**Modulo per la presentazione delle osservazioni per i piani/programmi/progetti sottoposti a procedimenti di valutazione ambientale di competenza statale**

**ID: Codice procedura (ID\_VIP/ID\_MATTM): 12691**

**“Progetto di un impianto eolico denominato "Pitigliano" ubicato nei comuni di Pitigliano (GR) e Sorano (GR) costituito da 20 (venti) aerogeneratori di potenza nominale 7,0 MW per un totale di 140,0 MW con relative opere connesse ed infrastrutture indispensabili”**

## TESTO DELLE OSSERVAZIONI

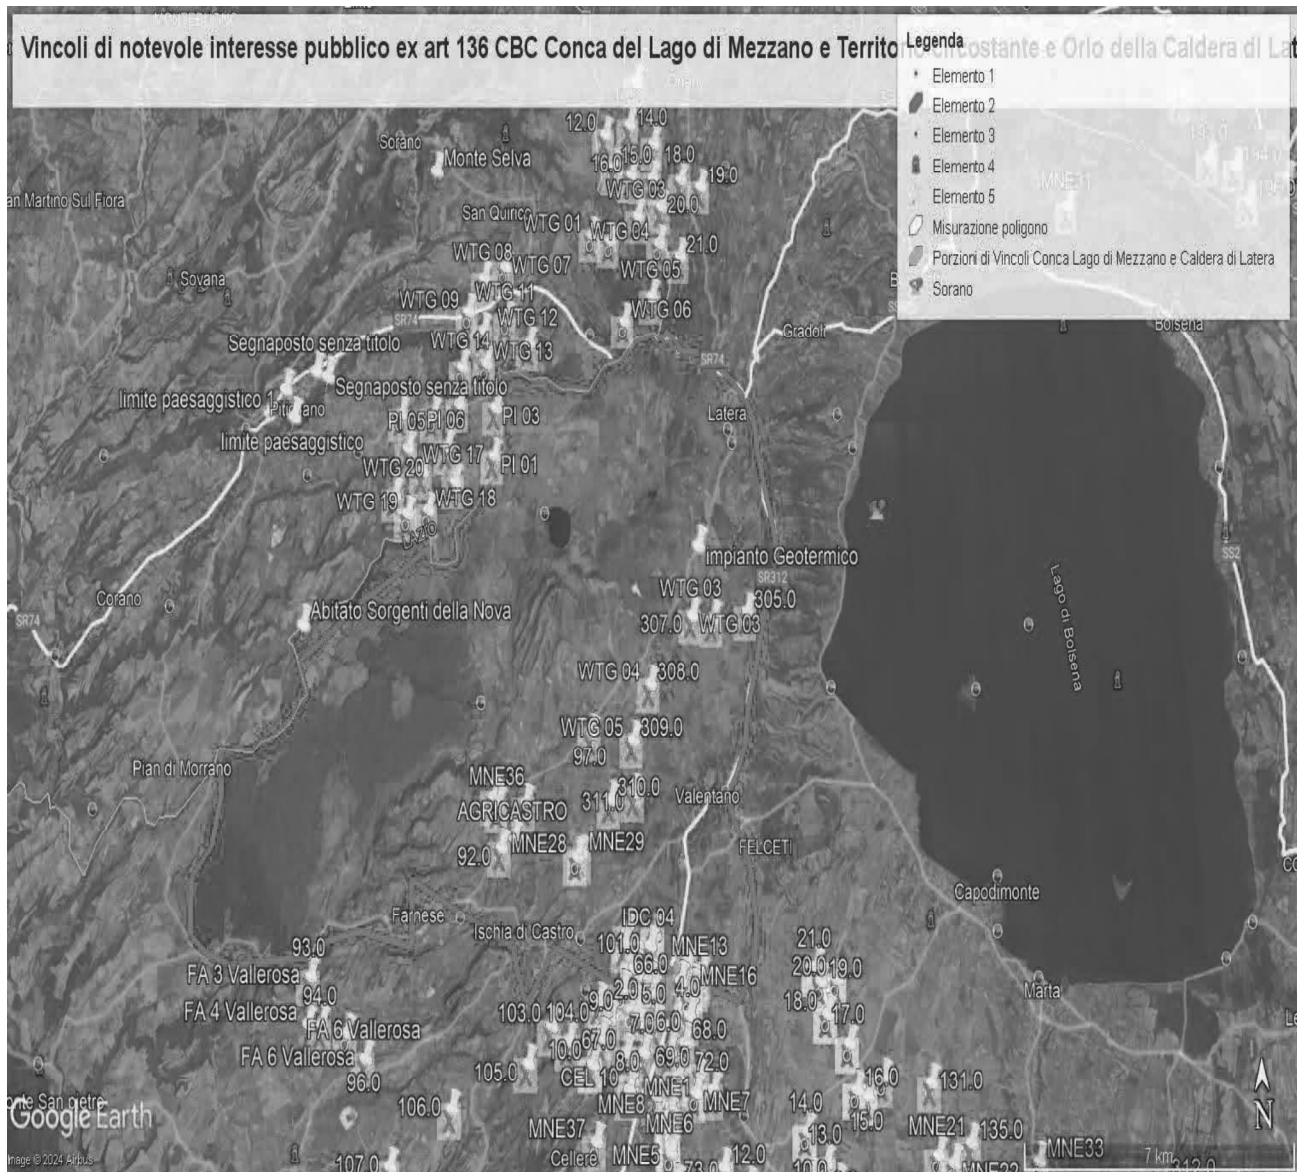
ad impattare sul territorio e sulle economie di cinque Comuni del Lazio (Farnese, Onano, Latera, Valentano, Grotte di Castro e Gradoli ) si trova nelle fasce di rispetto dei Beni di notevole interesse pubblico come si è evidenziate nelle Osservazioni precedenti e crea degli impatti negativi anche sui beni naturalistici come verrà dettagliato nell'Osservazione relativa alla Vinca. Inoltre, andrebbe a sommarsi al già enorme cumulo di impianti eolici e fotovoltaici e geotermici che creano una elevata criticità ambientale nella provincia di Viterbo e interferiscono anche con il territorio toscano come si può vedere dalle varie immagini dell'Allegato n. 1.

**IMMAGINE n. 2** Impianto eolico industriale “Pitigliano” e distanze aerogeneratori dai Vincoli della Conca del Lago di Mezzano...

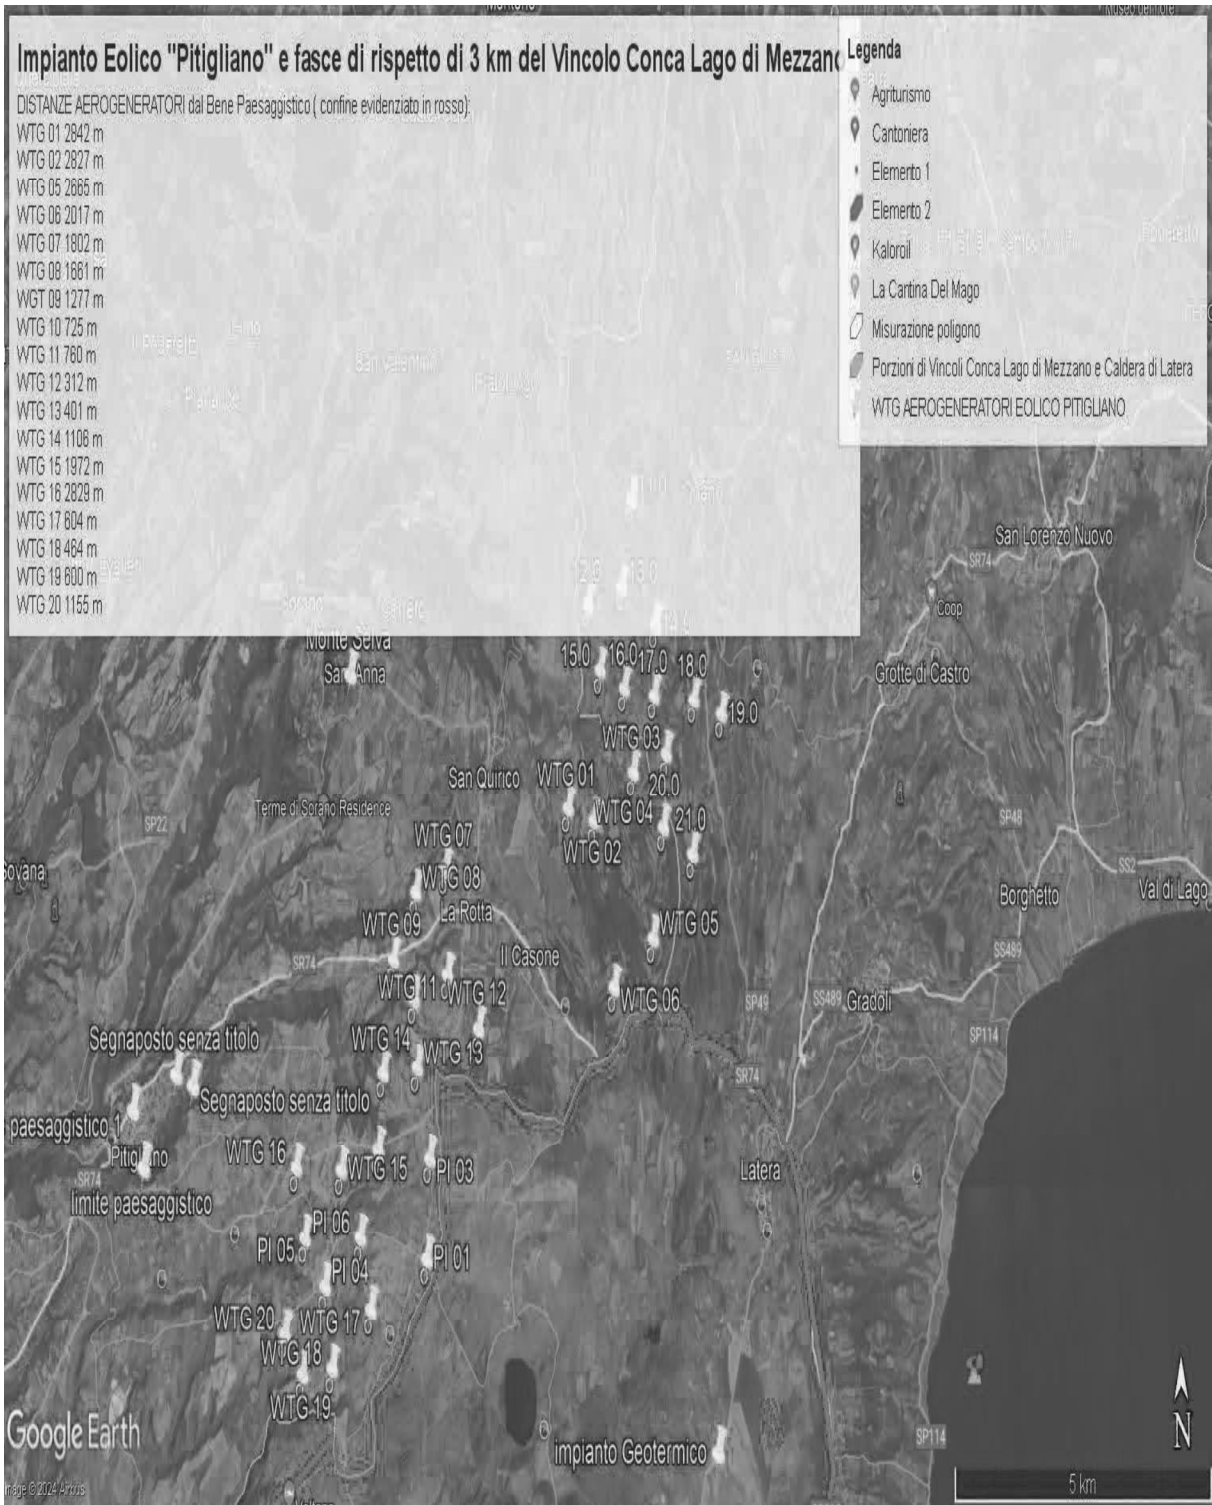
Come è illustrato nell'immagine si ribadisce che l'impianto industriale "Pitigliano" ricade completamente all'interno delle fasce di rispetto dei due vincoli di notevole

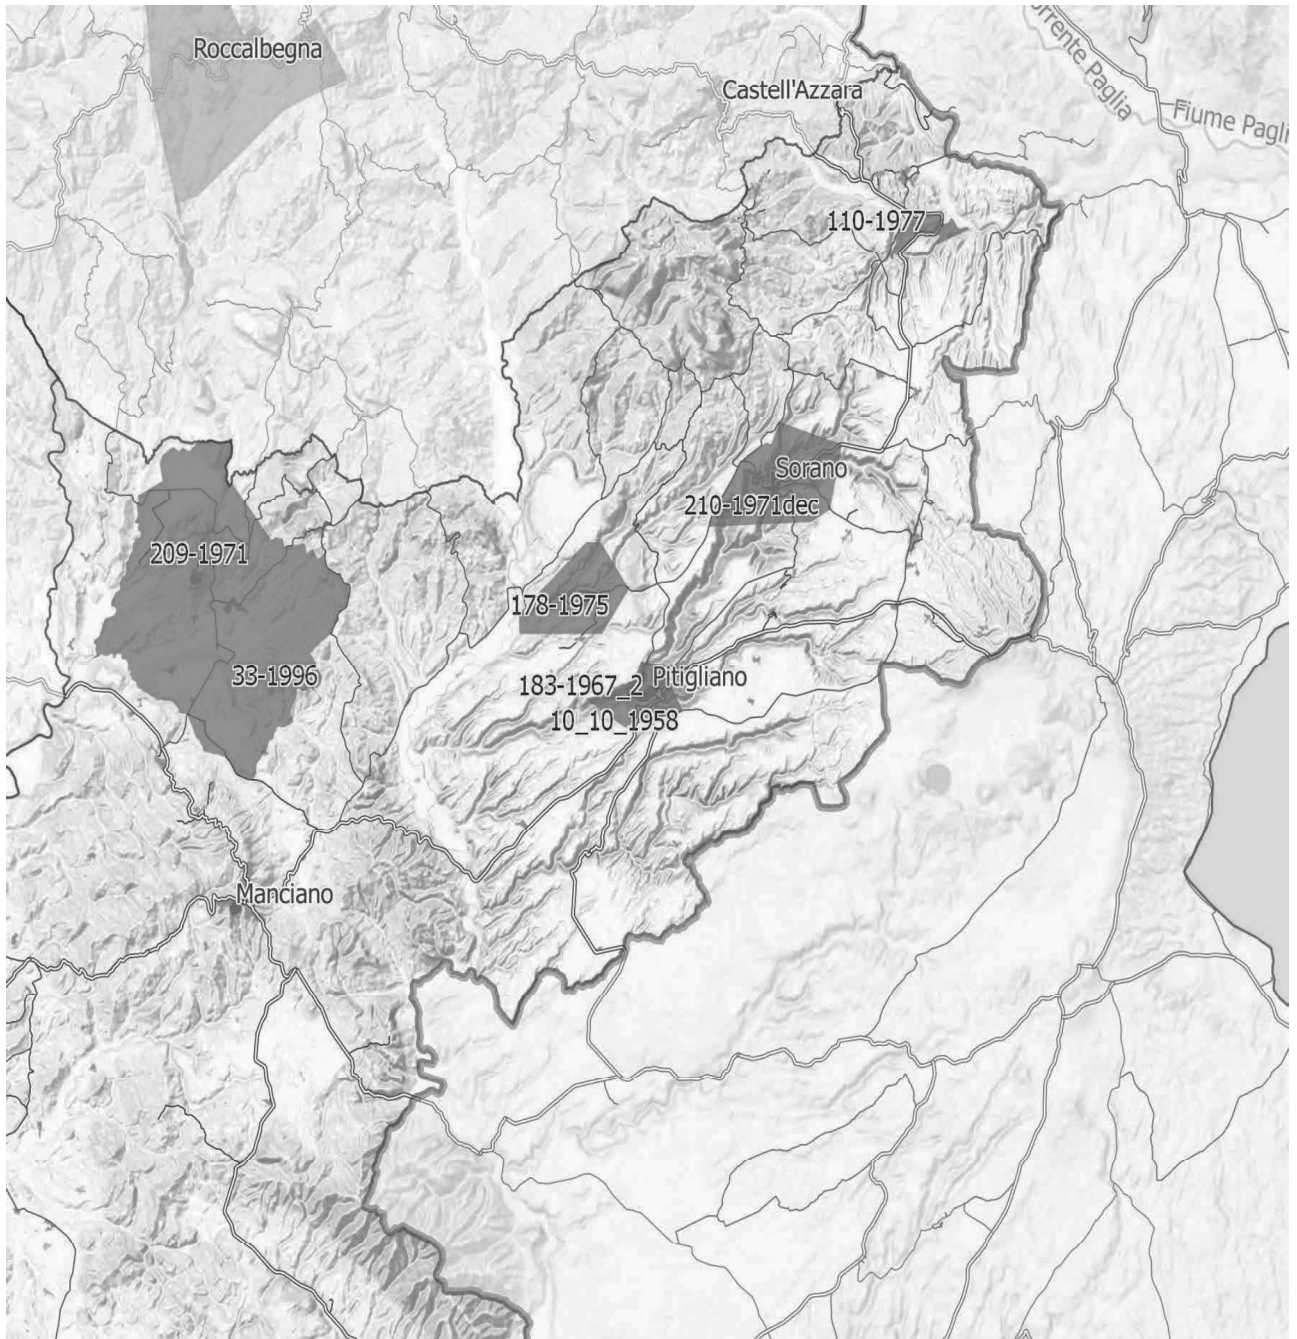
*Inoltre, come sostiene la Proponente parte dell'impianto si verrebbe a trovare a 3,5 km dal centro abitato di Sorano. Infatti, tre degli aerogeneratori WTG 08, 09, 10 sono addirittura all'interno delle fasce di rispetto dei 3 km del suo vincolo paesaggistico di notevole interesse pubblico ex art 136 del CBC. Si evidenzia che così si crea*

**IMMAGINE n 5.** Mappa eolici elaborata dall'Associazione Amici della Terra. La mappa evidenzia il cumulo degli impianti tra Lazio e Toscana.

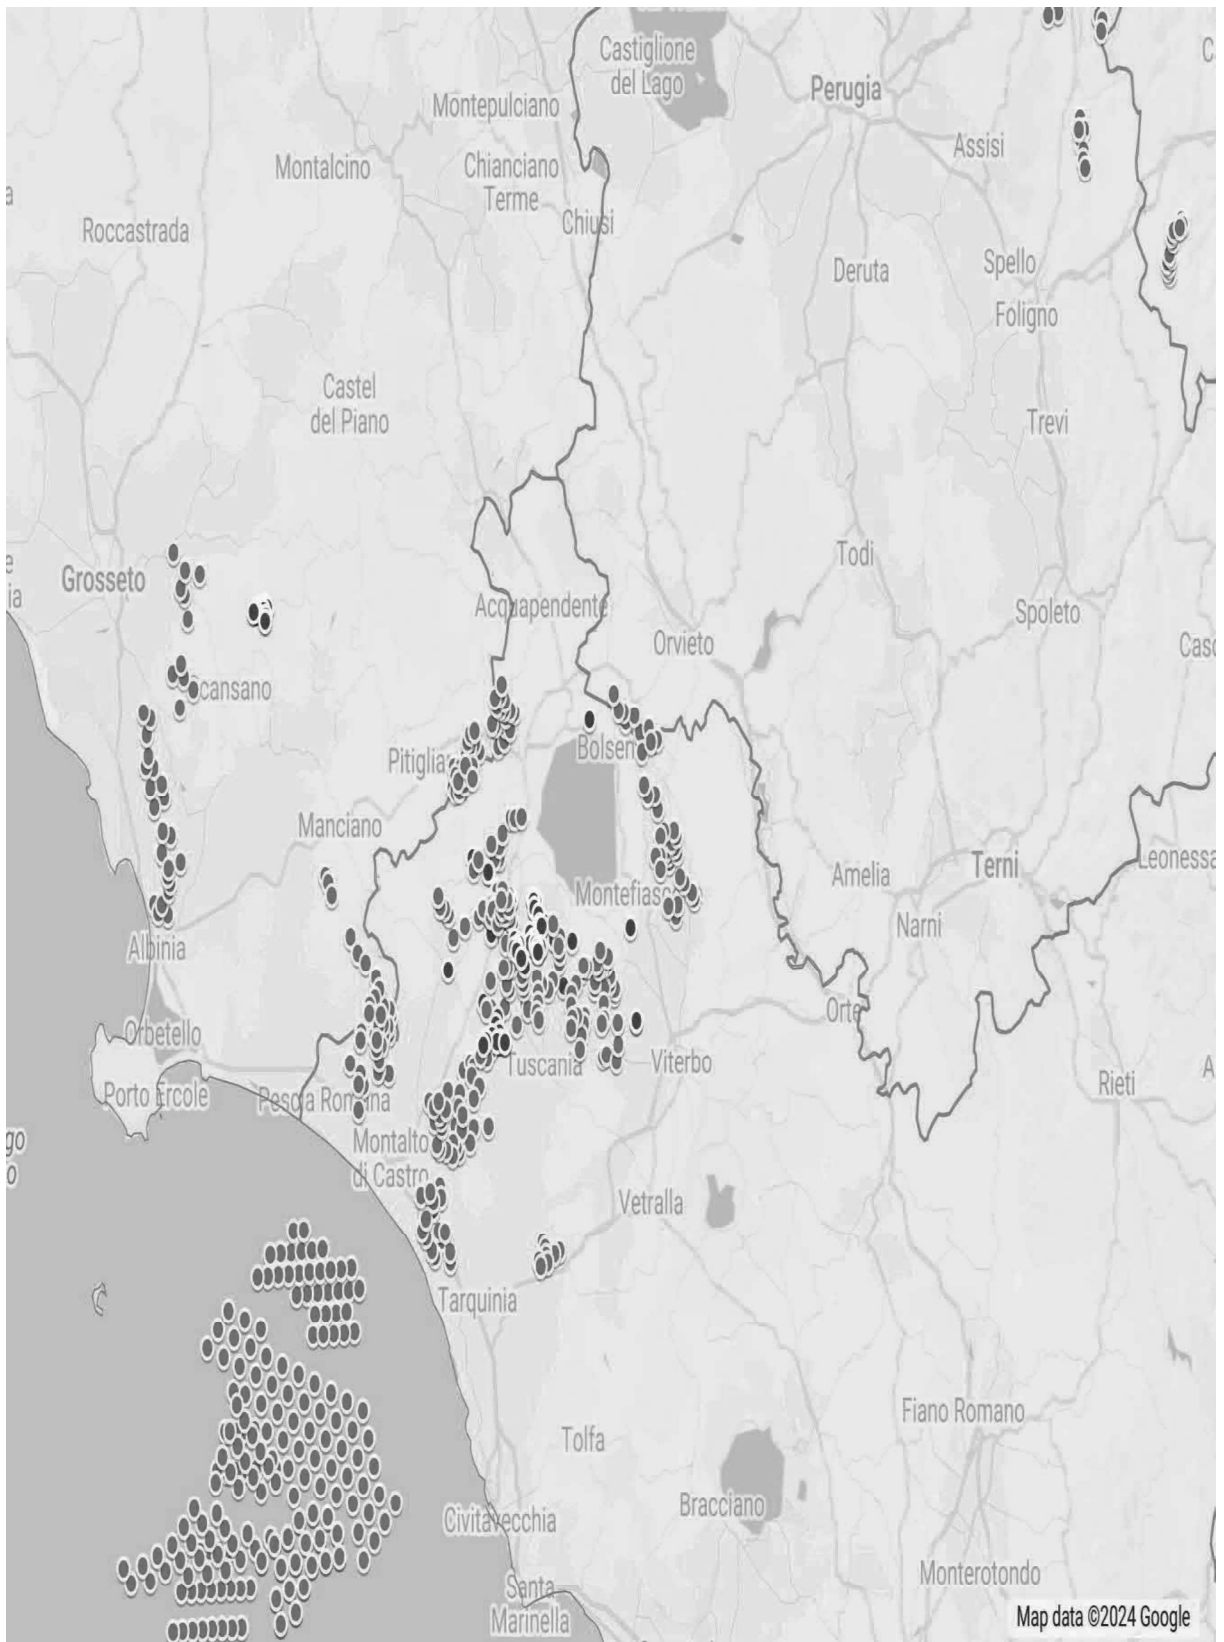
Riguardo al cumulo degli impianti FER, le mappe prodotte dalla proponente riguardano, come già evidenziato, soltanto una parte molto piccola degli impianti FER dell'area intermedia e vasta e in particolare di quelli eolici che contribuiscono a creare un notevole cumulo e la saturazione del territorio tosco laziale. Riguardo al cumulo dei soli impianti eolici si riporta la mappa dell'intervisibilità degli impianti eolici elaborata dall'Associazione nazionale “Amici della Terra”.
